## RESOLUCIÓN METROPOLITANA N° S.A.

*“Por medio de la cual se otorga un permiso de ocupación de cauce y se adoptan otras determinaciones”*

**CM4.04.20129**

### LA SUBDIRECTORA AMBIENTAL DEL ÁREA METROPOLITANA DEL VALLE DE ABURRÁ

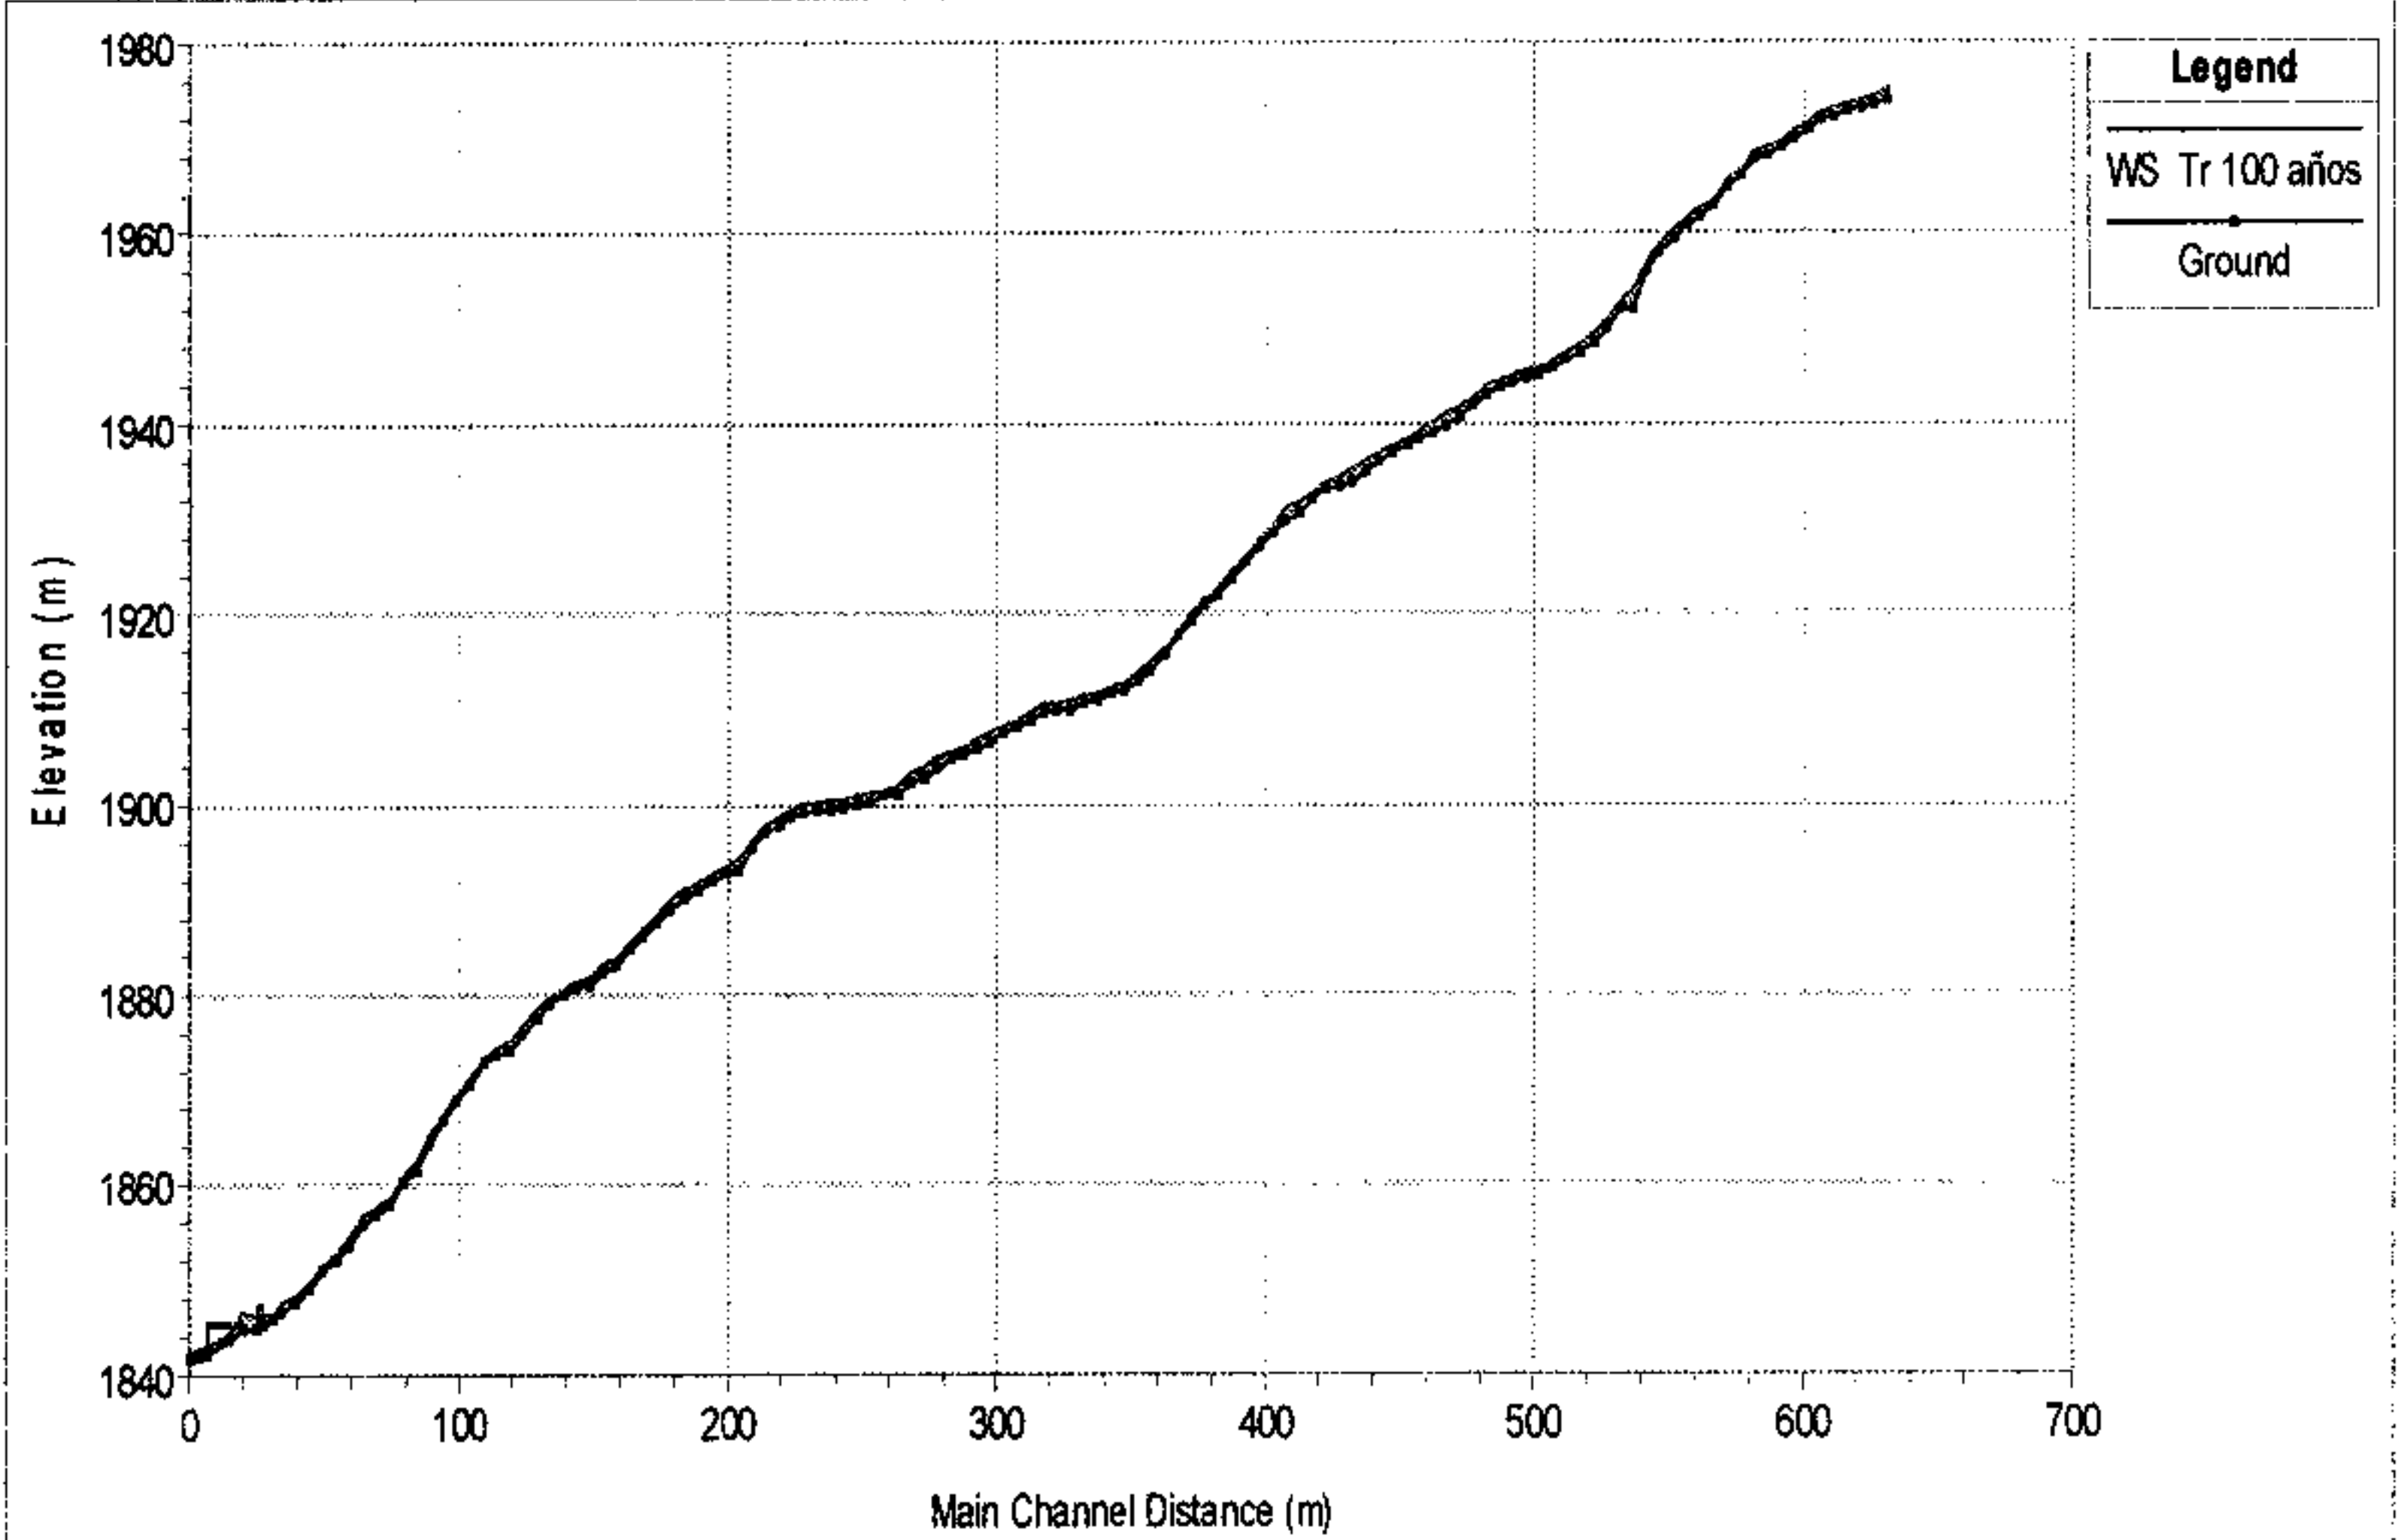
DESCRIPCIÓN	Se Acepta	No se Acepta
<p><b>X1:</b> Se realiza la simulación hidráulica con el software Hec-Ras, teniendo como insumo la topografía de la quebrada en un tramo de estudio alrededor de 630 m.</p> <p><b>Caudal de Diseño:</b> Se emplean los caudales de diseño estimados en el estudio hidrológico revisado y aprobado en el presente informe técnico. Para el período de retorno de 100 años se tiene que el caudal simulado es de 16.10 m<sup>3</sup>/s.</p> <p><b>Rugosidad:</b> Se estimó la rugosidad de Manning de acuerdo a las características morfológicas del cauce y la literatura técnica, obteniéndose en el sitio valores de 0.045 para el lecho y 0.035 en sus márgenes.</p> <p><b>Condiciones de Frontera:</b> Se consideró un régimen de flujo mixto, definiendo como condición de borde la profundidad normal aguas arriba y abajo en el tramo de estudio.</p> <p><b>Perfil del Flujo:</b> De acuerdo a los resultado de la modelación hidráulica en las condiciones modeladas, se tienen las siguientes observaciones:</p> <ul style="list-style-type: none"> <li>• Para el caudal con factor de retorno de 100 años, el flujo presenta velocidades entre 3.41 m/s y 10.37 m/s, mientras que las profundidades oscilan entre 0.42 m y 1.98 m.</li> <li>• El canal existente tiene capacidad suficiente para transitar el caudal correspondiente al período de retorno de 100 años.</li> <li>• En el punto de ubicación de la descarga de aguas lluvia B2 (sección 81 del modelo hidráulico), la lámina de agua para el caudal con período de retorno de 100 años se encuentra en la cota 1848.38 msnm, mientras que la batea de la tubería se encuentra en la 1848.90 msnm, de esta manera se tiene que la descarga no se verá afectada por esta creciente.</li> </ul>

<p><b>Figura 3.</b> Nivel de flujo (Tr = 100 años) para el escenario simulado. Fuente: Anexo comunicación oficial recibida N° 021113 del 04 de Julio de 2018.</p> <p><b>X2: Dimensiones obras</b></p> <p>Descarga de aguas lluvia B2: tubería tipo PVC de 33" de diámetro, cota de la batea en 1848.90 msnm, pendiente de la tubería del 0.5 %, longitud de 4 m y caudal de diseño de</p>

DESCRIPCIÓN	Se Acepta	No se Acepta
<p>927.41 l/s.</p> <p>Socavación: La profundidad de socavación máxima potencial es de 2.29 m, por lo tanto como estructura de protección contra la socavación, se propone el reemplazo del lecho natural por un enrocado en piedra pegada de concreto de 28MPa y un espesor de 0.60 m, con diámetro medio de las rocas de 0.20 m. La implementación de llaves antisocavación, no se hace necesaria considerando la morfología de la corriente y la protección que genera el mismo material del lecho</p> <p>X3: Según las observaciones anteriores, se considera que el análisis efectuado es pertinente y por tanto el estudio hidráulico es aceptado como soporte al trámite solicitado.</p>

**Figura 4. Detalle de la descarga de aguas lluvia B2 propuesta.**  
Fuente: Anexo comunicación oficial recibida N° 021113 del 04 de Julio de 2018.

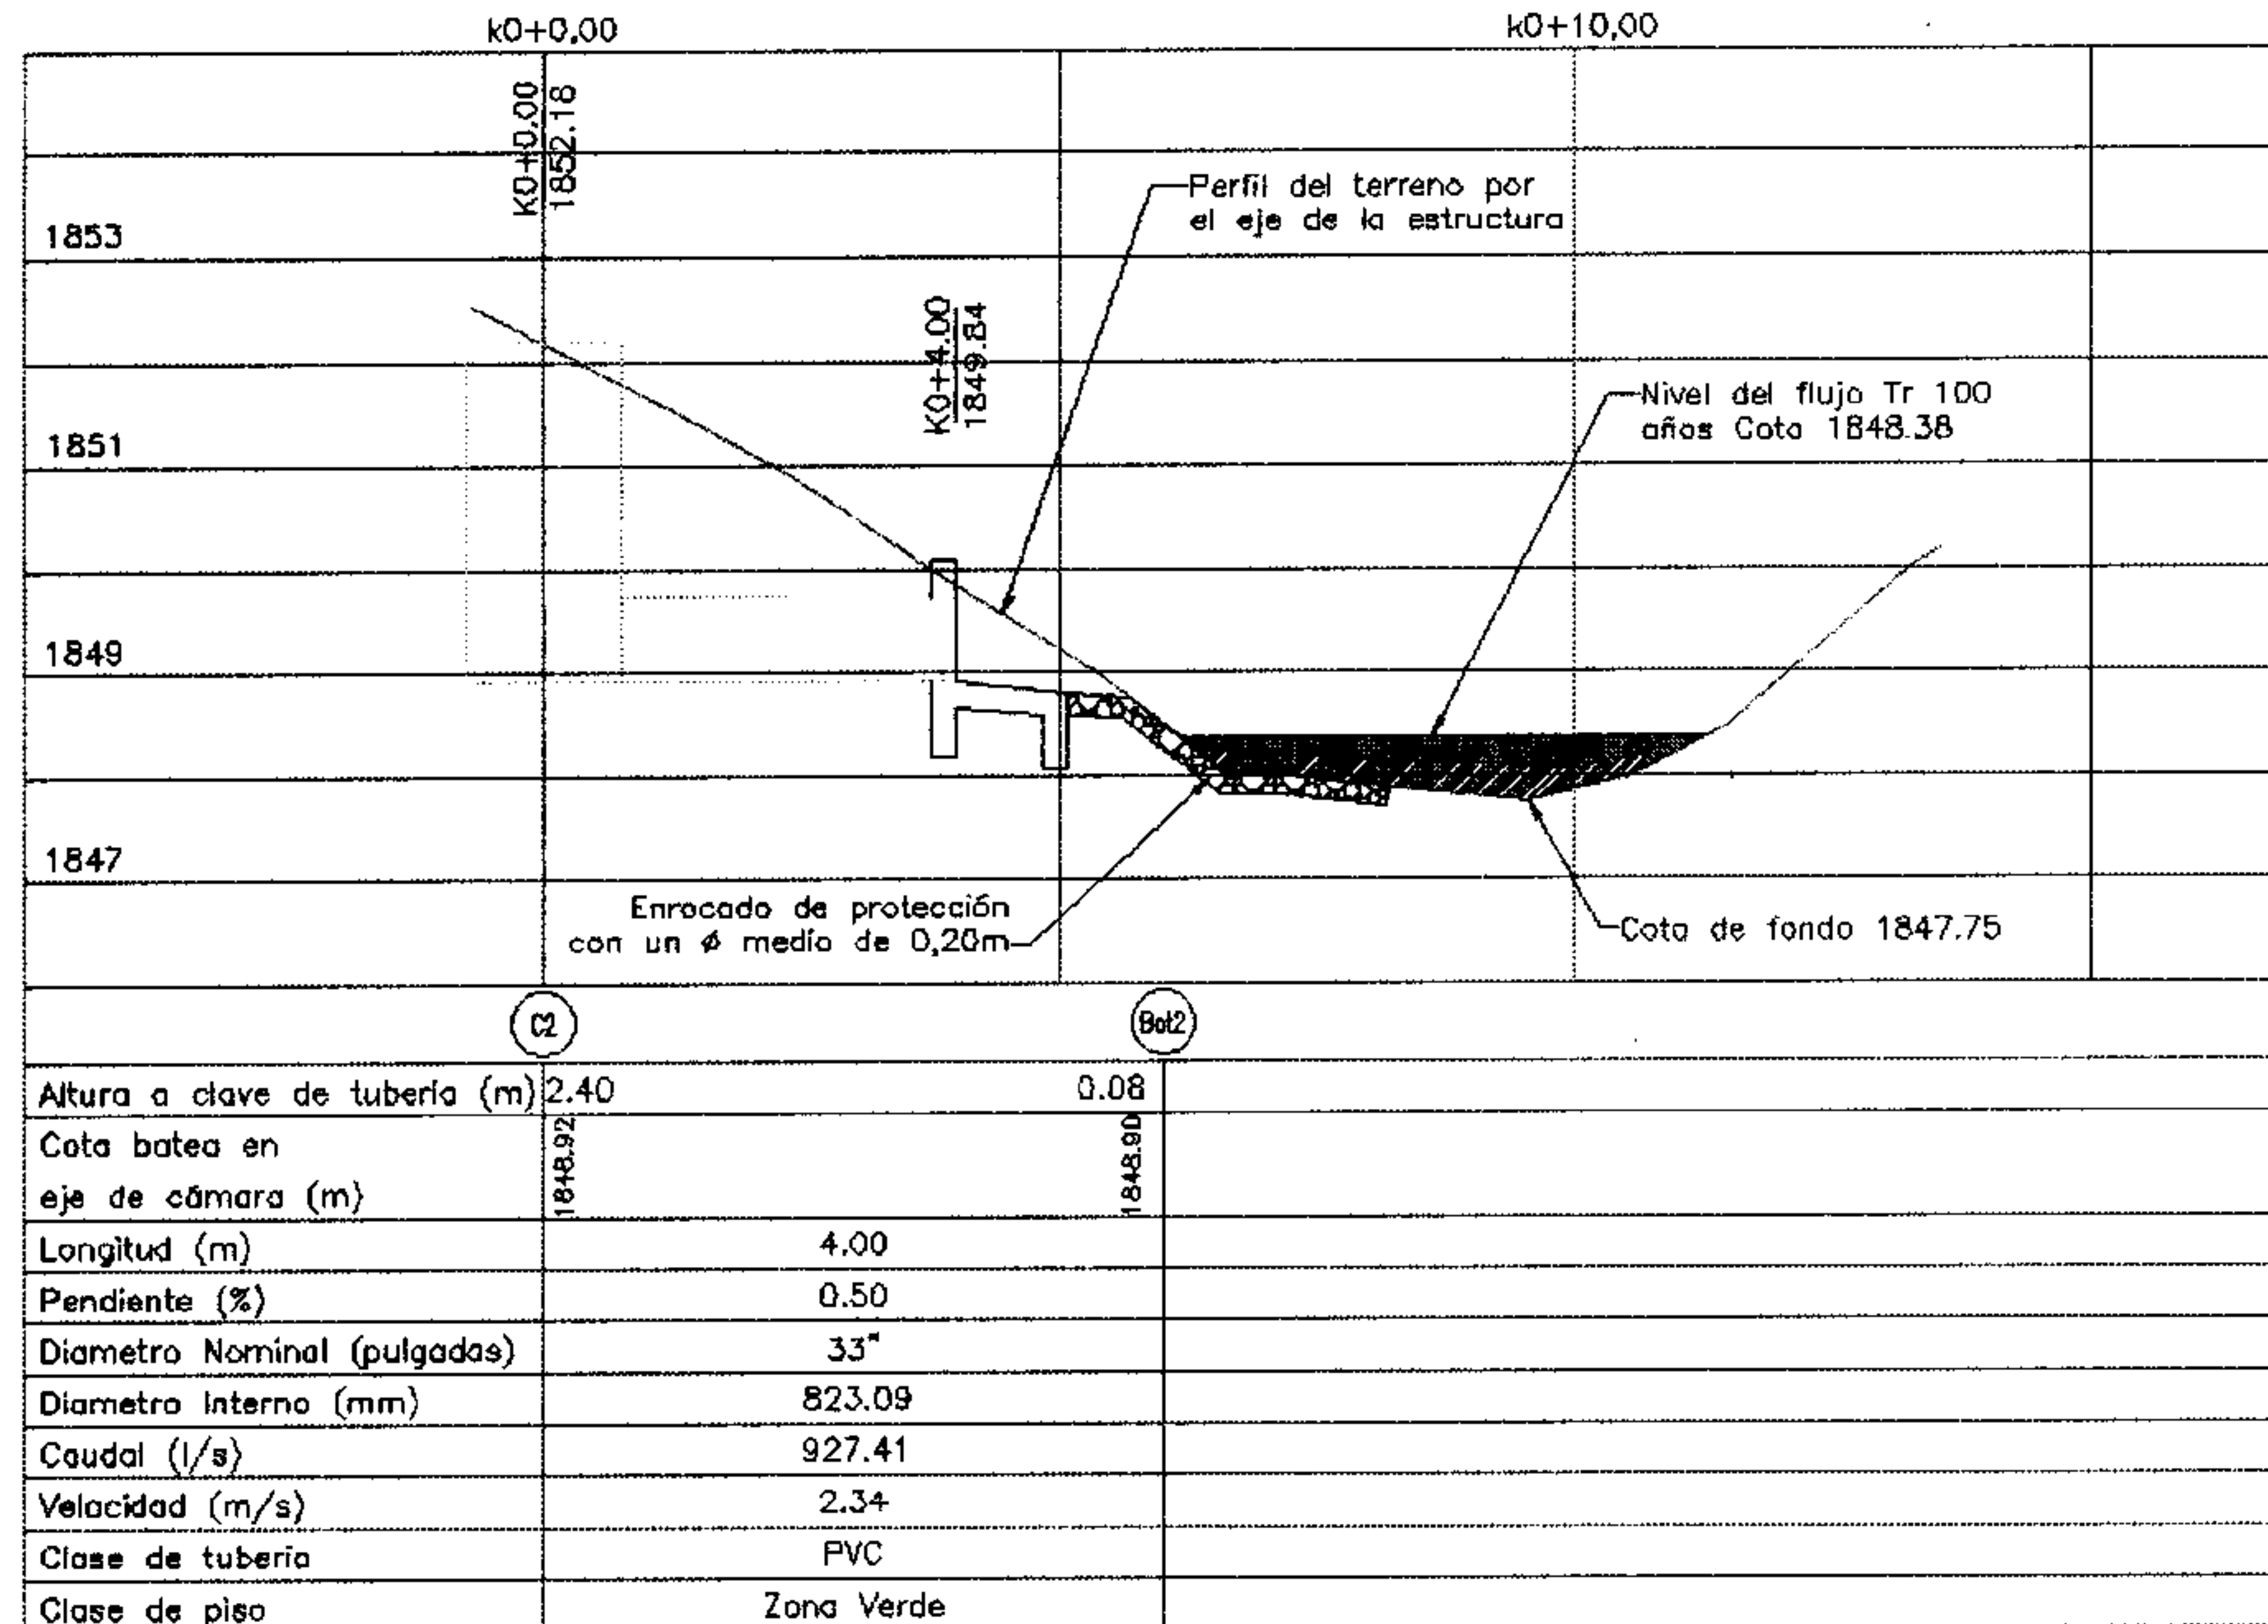
En la Tabla 3 se presentan las características de diseño de la descarga de aguas lluvia propuesta.

Diámetro	Pendiente de la tubería	Caudal de diseño	Cota batea	Cota creciente 100 años	Coordenadas descarga margen derecha	
					Este	Norte
(")	(%)	(l/s)	(msnm)	(msnm)		
33	0.50	927.41	1848.90	1848.38	833279.40	1190161.41

Como estructura de protección contra el fenómeno de socavación, se propone el reemplazo del lecho natural por un enrocado en piedra pegada de concreto de 28MPa y un espesor de 0.60 m, con diámetro medio de las rocas de 0.20 m.

En la Figura 4 se presenta un esquema de las estructuras propuestas.
